SOPRINTENDENZA SPECIALE PER IL PIANO NAZIONALE
DI RIPRESA E RESILIENZA

Oggetto [ID_VIP: 7555] BUDDUSO' (SS) – Progetto di un impianto per la produzione di energia elettrica da fonte eolica denominato “Parco eolico Buddusò” costituito da 7 aerogeneratori con potenza unitaria di 6 MW, per una potenza complessiva di 42 MW, collegati alla stazione elettrica del Comune di Buddusò ed opere accessorie nel Comune di Buddusò. Procedura riferita al Decreto legislativo n. 152 del 2006 – VIA (art. 23 - PNIEC).
Proponente: INFRASTRUTTURE S.p.A.
Richiesta di chiarimenti e integrazioni alla documentazione di progetto.

Elaborazione SSPNRR – Buffer di 7 km di beni vincolati interferenti con il progetto

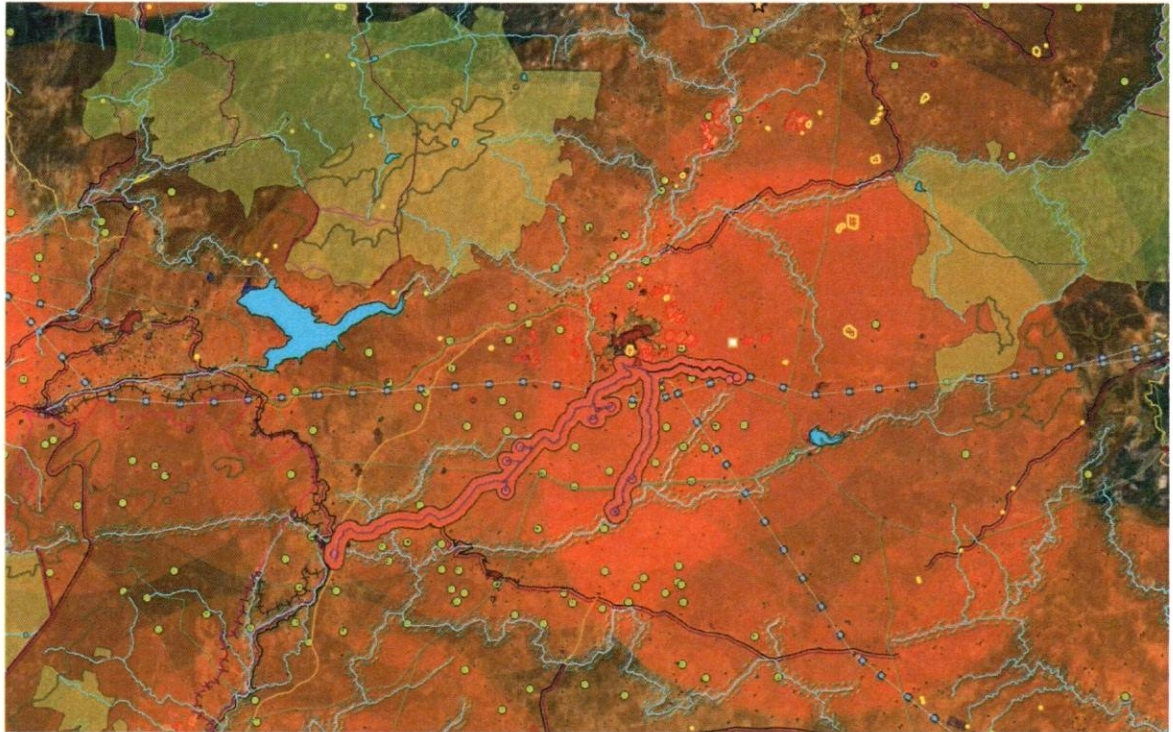
9. si chiede di voler predisporre una **tavola di analisi paesaggistica riassuntiva di tutti gli immobili e delle aree tutelate ai sensi della Parte III del D.Lgs. 42/2004**, articoli 136, 142, 143 e 157, comprese le fasce previste dall'art. 49 c.1 lettera a) delle Norme Tecniche di Attuazione del Piano Paesaggistico Regionale, che comprenda tutti i luoghi interessati dai lavori di cui al punto precedente;

10. si chiede di predisporre uno **zoom cartografico su tutti gli aerogeneratori con relative piazzole e sulla stazione con indicazione di tutte le aree oggetto di vincolo** di cui al punto precedente;
